Møtereferat - MØTE 1 reguleringsplan Kubbaleitet - gbnr 137/66, 137/,68, 137/185, 137/803 Alver

Tiltak	Dialog forum - Gjennomføring av reguleringsplan Kubbaleitet Gbnr: 137/66, 137/68, 137/185, 137/803
Tiltakshavar	Sommerro Panorama AS
Ansvarleg søkjar	Reigstad Bygg og Eigedom AS
Møtestad	Rådhuset
Møtedato	25.10.2018, kl. 13.30
Til stades i møtet frå kunde og kommune	Frå tiltakshavar/søkjar Geir, Rolf, Håkon og Kjell Reigstad Frå kommunen Rådgjevar Eilin H. Molvik og Einingsleiar Siril T. Sylta

Plangrunnlag - Reguleringsplan	
Plannamn	Kubbaleitet/Planid.: 1263-201215
Føremål	Bustad med infrastruktur
Rekkjefølgjekrav	Sjå føresegna til planen § 3 (§§ 3.1 til og med 3.34)
Utbyggingsavtalar	<input checked="" type="checkbox"/> Det ligg føre utbyggingsavtale datert 06.12.2016 for det aktuelle området (arkivsakid.: 17/137)

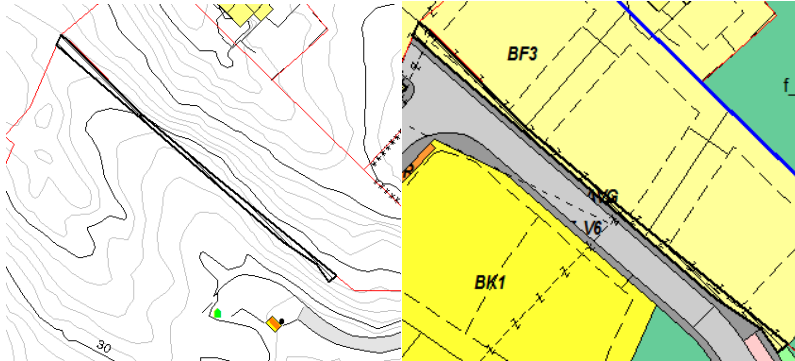
Kommunen tok opp tema knytt til eigedomsgrenser mellom gbnr. 137/66 og gbnr. 137/94 i møtet. Etter sak om frådeling tidlegare i 2018 ligg det att ein liten rest av BF3 på eigedom gbnr. 137/66, arealet er på om lag 8 m² (sjå utsnitt under). Arealet er så lite at det er ei sak som kan gå som grensejustering etter matrikkellova, mindre enn 5% av den minste av dei involverte eigedomane. Kommunen oppmodar om at ein retter opp i grenser slik at dei samanfella med reguleringsplanen sine formålsgrenser for gbnr. 137/94 i område BF3.

Det vert avtalt av SØK tek kontakt med Advokatfirmaet Harris om evt. grensejustering.
